**Modulo per la presentazione delle osservazioni per i piani/programmi/progetti sottoposti a procedimenti di valutazione ambientale di competenza statale**

ID: Codice procedura (ID\_VIP/ID\_MATTM):10844

Impianto per la produzione di energia elettrica da fonte eolica, costituito da 6 aerogeneratori della potenza complessiva di 37,2 MW, un sistema di accumulo da 25 MW e relative opere connesse in località "Rempillo" nel comune di Pitigliano (GR).

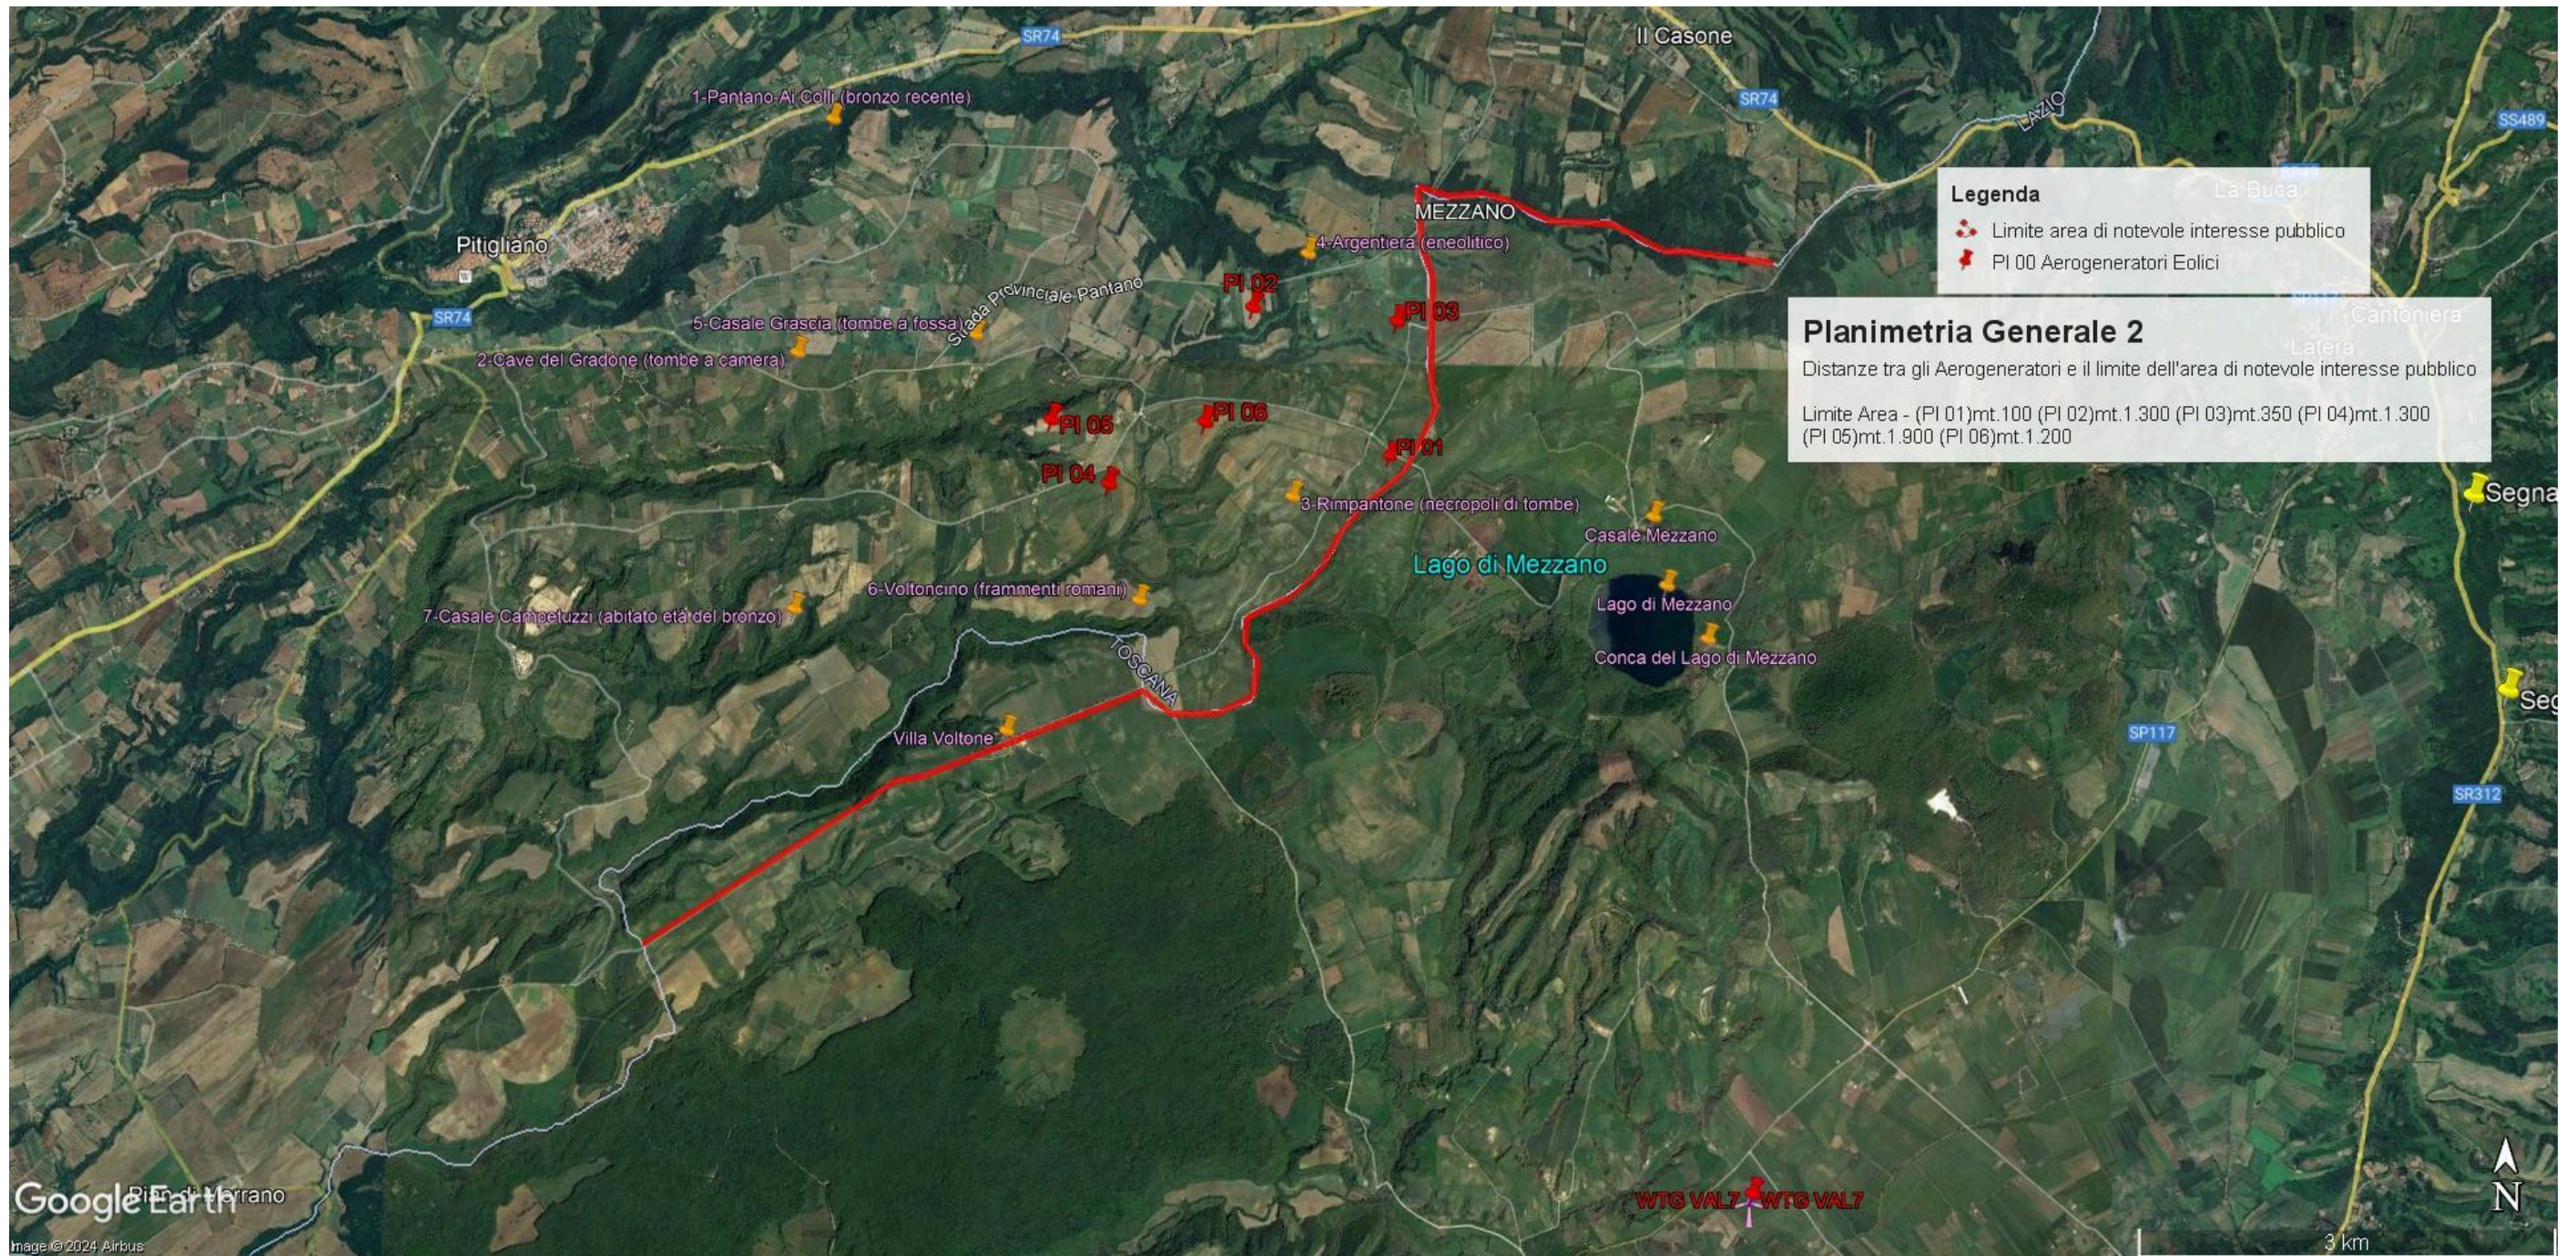
Alla luce del combinato disposto dal "vincolo sul patrimonio paesaggistico (artt. 136 e ss. e 142 del decreto legislativo n. 42/2004 e ss.mm.ii.) e sui beni culturali" (artt. 10 e ss. del decreto legislativo n. 42/2004 e ss.mm.ii.) e dal comma 8 lettera c-quarter del D.Lgs 191/2021 e ss.mm.ii si evince che, ad oggi, le aree in cui sono previsti gli insediamenti dei sei aerogeneratori dell'impianto eolico denominato "Rempillo" non sono idonee perché ricadono tutte all'interno della fascia di rispetto dei **beni paesaggistici di notevole interesse pubblico denominati "Conca del Lago di Mezzano e territorio circostante" (D.M. 22.05.1976)** comprendente anche il **vincolo "Selva del Lamone" (D.M. 22.05.1984)** tutelati **dall'art. 136 del Codice del Beni Culturali e del Paesaggio** e in particolare un aerogeneratori ( P01) è a 100 metri dal primo vincolo citato e gli altri cinque compresi in una distanza massima tra 1 km e 2 km ( vedi immagine n. 1 dell'ALLEGATO). Nella fascia di rispetto dei 3 km anche la porzione di vincolo rappresentato dalla Selva del Lamone che gode di altre importanti tutele in quanto Riserva Naturale regionale (L. 394/91 e L.R. 29/97), Zona di Protezione speciale (ZPS) insieme ai Monti di Castro collegati tra loro da una Zona di Conservazione Speciale (ZSC), il sistema fluviale Fiume Fiora-Olpeta. La Selva del Lamone oltre il vincolo paesaggistico di notevole interesse pubblico che la rende area non idonea all'installazione degli impianti FER anche nelle sue fasce di rispetto dei 3 km, gode di un'altra tutela che ne rivela l'importanza di area di importanza internazionale per l'avifauna IBA (012) che viene collegata all'altra IBA (099) Lago di Bolsena attraverso la ZPS Caldera di Latera e la ZSC Lago di Mezzano che insieme sono compresi nel vincolo paesaggistico "Conca Lago di Mezzano..." e verranno uniti dal nuovo vincolo paesaggistico "*Ambito paesaggistico, geologico e geomorfologico dell'orlo della caldera di Latera e delle sue pendici interessate dai centri eruttivi periferici*" ( si veda a riguardo la proposta pubblicata sul sito del MIC in data 09/08/2023 e

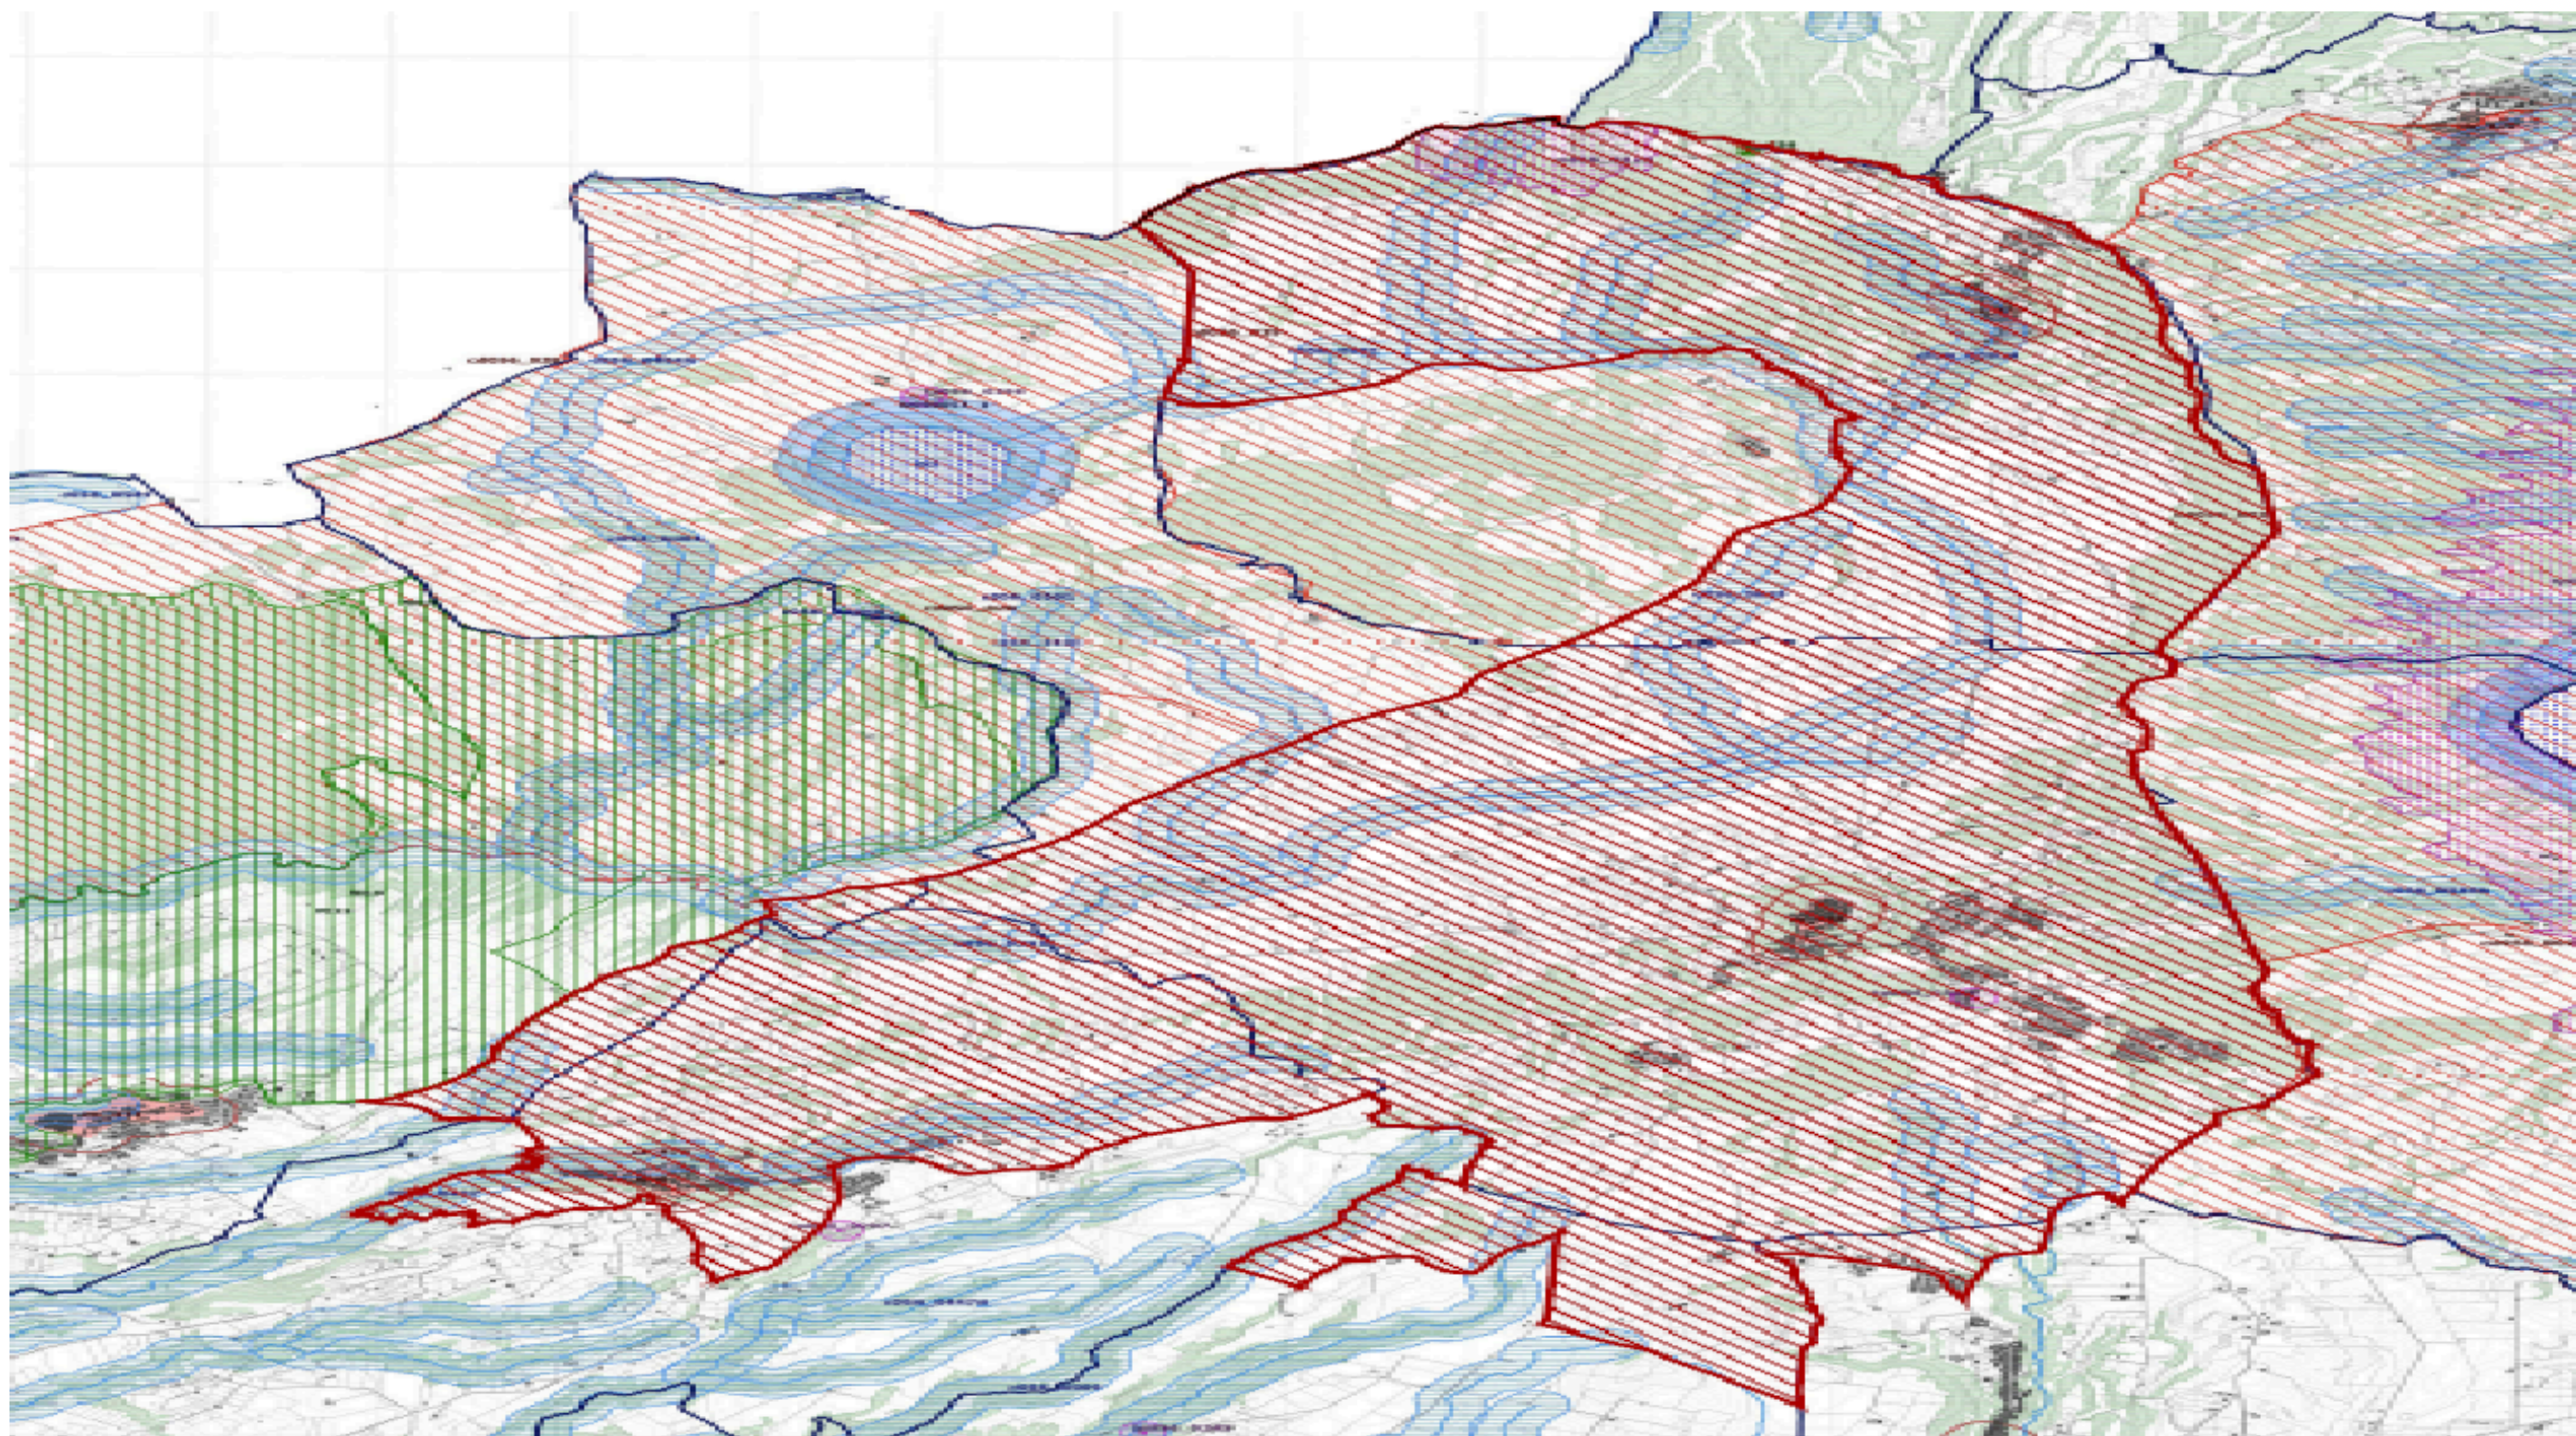
l'immagine n. 2 dell' ALLEGATO) all'area di notevole interesse pubblico "Conca del lago di

Bolsena” (D.M. 24.10.1960). Praticamente una vasta zona che per interesse paesaggistico e naturalistico oltre che storico, archeologico e identitario rappresenta un unicum nel panorama nazionale.

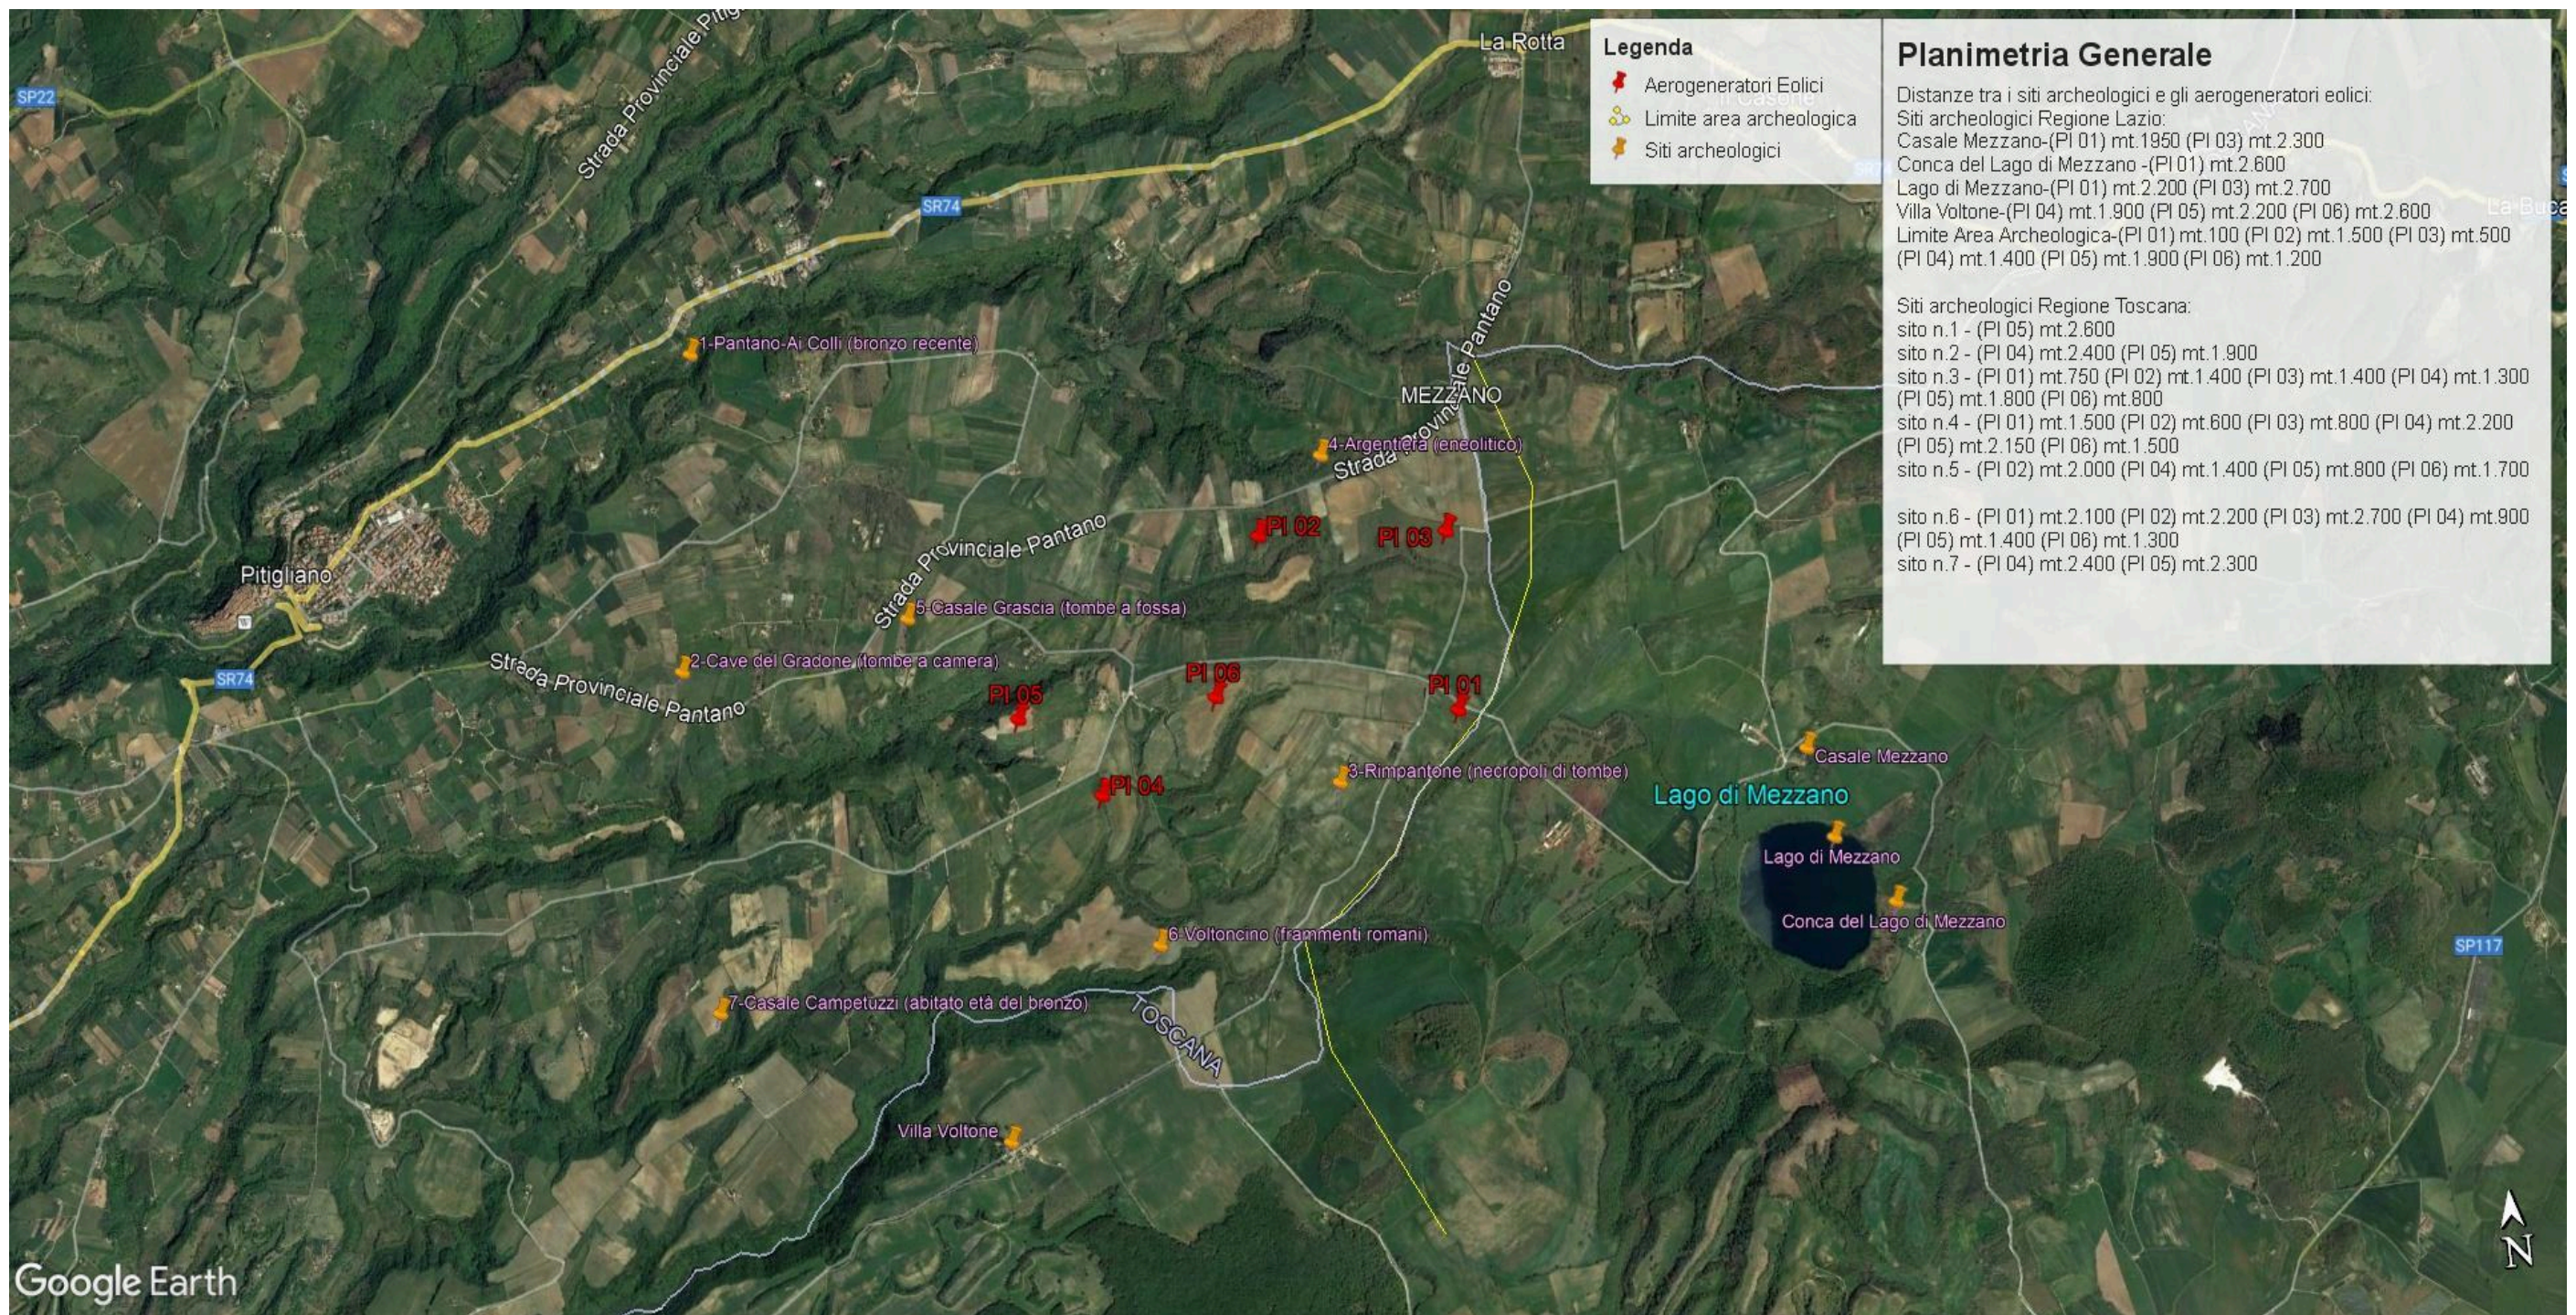
Inoltre, la zona in cui insisterebbe l’impianto eolico industriale Rempillo è compresa nelle fasce di rispetto di 3 km di diversi beni archeologici tutelati dalla parte II del Codice dei Beni Culturali (vedi Allegato, immagine n. 3). Inoltre le pale P04 e P05 ricadono all’interno di un’area archeologica che la Proponente vorrebbe cancellare per il semplice fatto che non è riportata nel documento regionale ma nel documento provinciale come meglio dettagliato nell’Osservazione n. 5. Alla luce di quanto documentato appare chiaro quindi che la collocazione dell’impianto non ha tenuto conto alcuno dei vincoli dell’area nella quale è stato progettato e l’inserimento dell’impianto eolico nel paesaggio e sul territorio non è corretto (Allegato IV delle Linee guida nazionali di cui al D.M dello Sviluppo economico del 10.09.2010).
